福島第一原子力発電所 1号機原子炉建屋
オペレーティングフロア
床上支障ガレキの撤去範囲追加について

2019年11月6日

床上支障ガレキの撤去範囲追加に関する実施計画については、下記の考え方により新規の変更申請は実施せず、別件の変更申請に合わせて記載の適正化で対応する。

南西スキマーサージタンクハッチ周辺ガレキ

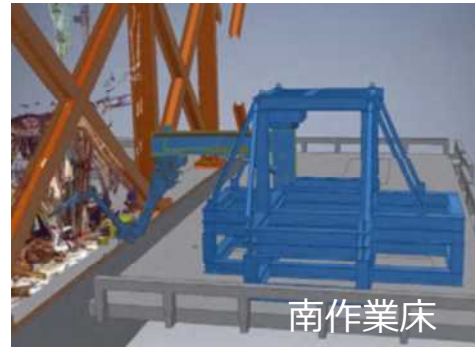
- オペフロ南西側 スキマーサージタンクハッチに閉鎖養生蓋の設置を目的にスキマーサージタンク周辺のガレキを撤去する。

- 作業支障となる電線管等を撤去するため、南作業床にクレーン式六軸ロボットを設置して、ロボットアーム先端に装着したアタッチメントで、撤去対象を把持して撤去、もしくは、切断して撤去する。

NO	撤去対象	撤去方法	アタッチメント
1	電線管・角配管	切断	ディスク※, カッター
2	ボックス	把持	-
3	鋼板	把持	-
4	ケーブル	切断	カッター
5	パネルブラケット	切断	ディスク※
6	コンクリート片	把持	-
7	鋼材	切断	ディスク※

3. 床上支障ガレキの撤去に用いる装置（マルチハンドブームロボット）TEPCO

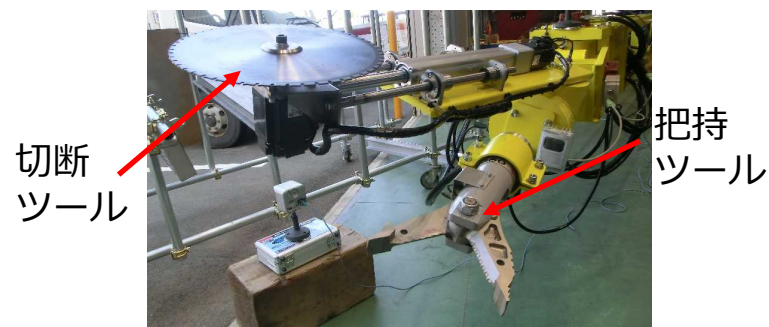
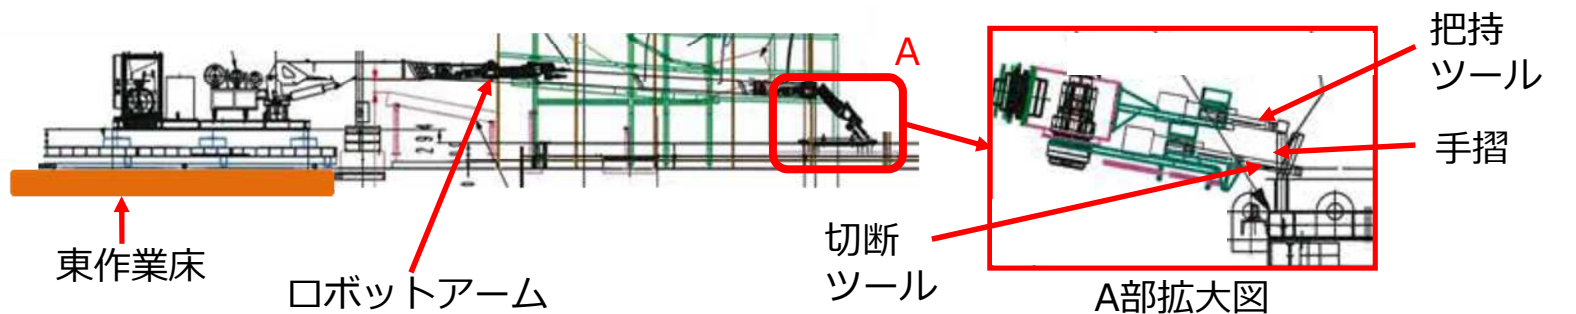
■ SFP保護等に支障となるSFPゲート周辺のガレキを撤去する。

- 作業支障となるハンガーレール等を撤去するため、東作業床にマルチハンドブームロボットを設置して、ロボットアーム先端に装着したアタッチメントで、撤去対象を把持して撤去、もしくは、把持した状態で切断、撤去する。

- 吸引装置の使用は、原子炉建屋側から吸引する必要があるため、距離の制約上、追加撤去する箇所について吸引することは困難である。よって、ロボットアーム先端にスクレーパを装着し、小ガレキを撤去する。なお、オペフロ床面に荷重をかけることはない。

3. 床上支障ガレキについて（マルチハンドブームロボット使用）

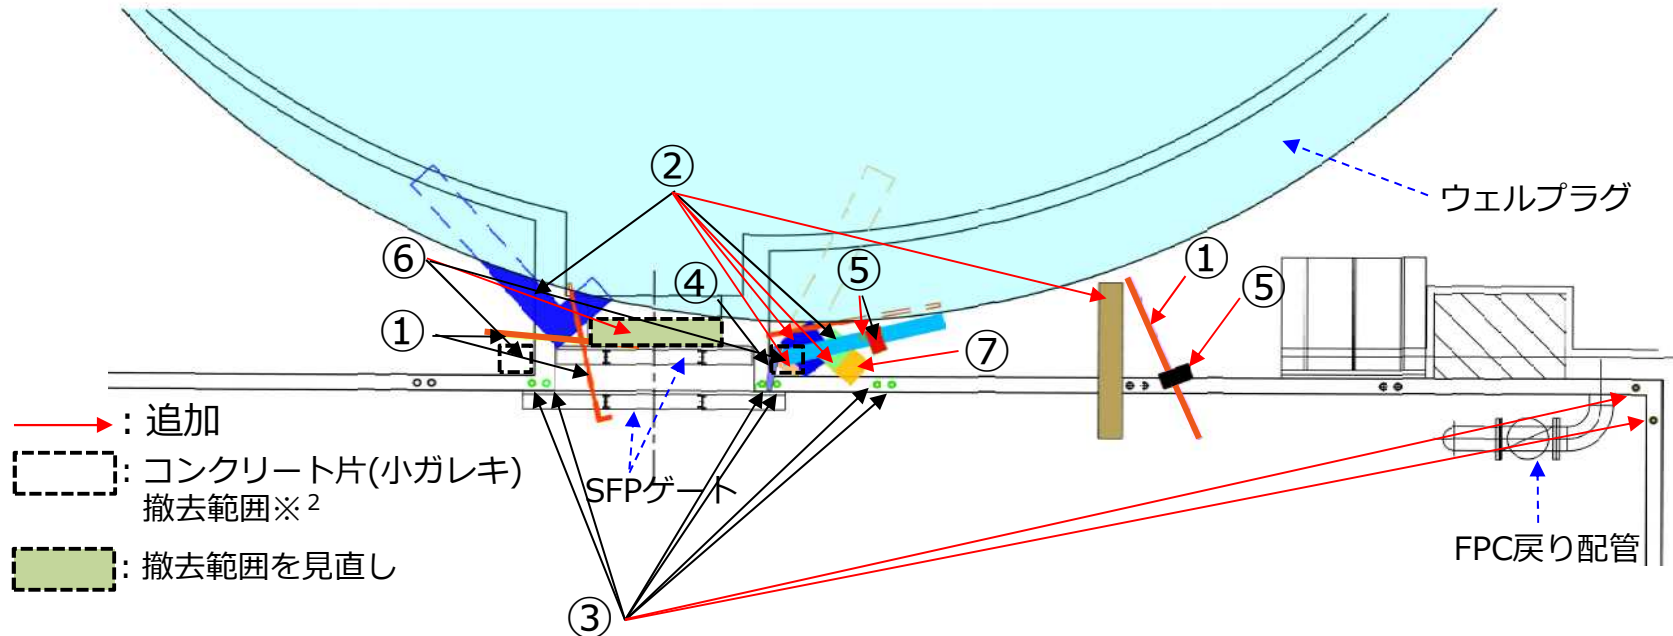
- SFP周辺調査によりSFP保護等に支障となるガレキを新たに確認した為、撤去対象物を追加する。なお、撤去作業はマルチハンドブームロボットを使用する。

NO	撤去対象	撤去方法	アタッチメント	図内凡例
①	ハンガーレール	把持・切断	カッター	
②	チェッカープレート	把持	-	
③※ ¹	手摺	把持・切断	ディスク※ ¹	
④	木片	把持	-	
⑤	コンクリート片	把持	-	
⑥※ ²	コンクリート片(小ガレキ)	剥離※ ²	-	
⑦	ゴムマット	把持	-

4. 考え方③ 燃料への影響防止策(撤去工法の工夫)

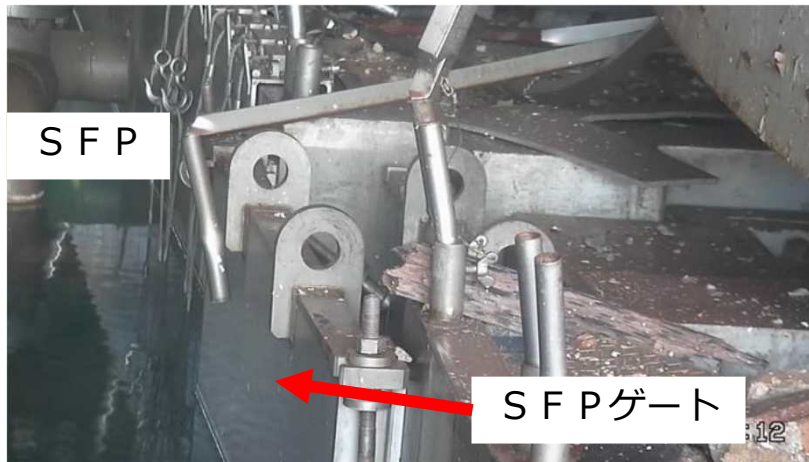
- 作業支障となる照明保護カバー、ケーブル類を撤去するため、南作業床にマルチハンドブームロボットを設置して、ロボットアーム先端に装着したアタッチメントで、撤去対象を把持した状態で切断、撤去を実施するため、SFPに落下する可能性は小さい。

5. 考え方③ SFPゲート部周辺ガレキ撤去におけるゲート部への影響 **TEPCO**

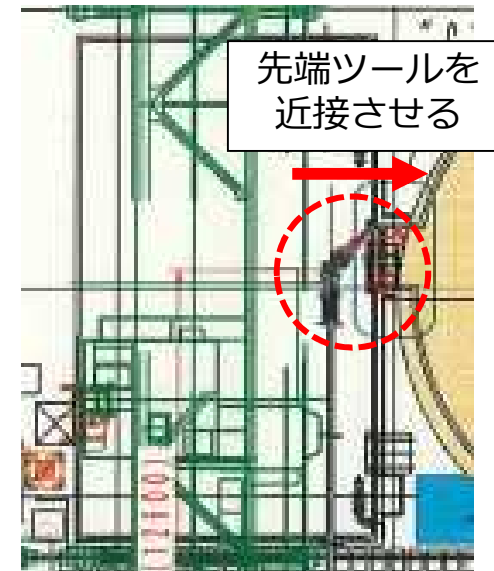
- 切断・撤去対象物は、ゲート部に影響を及ぼさないことを事前調査により確認した。
- 切断・撤去装置(マルチハンドブームロボット)は、対象物の側面に向けて挿入し、先端ツールのみを近接させ切断・撤去を行うため、ゲート部に接触させる可能性は低い。
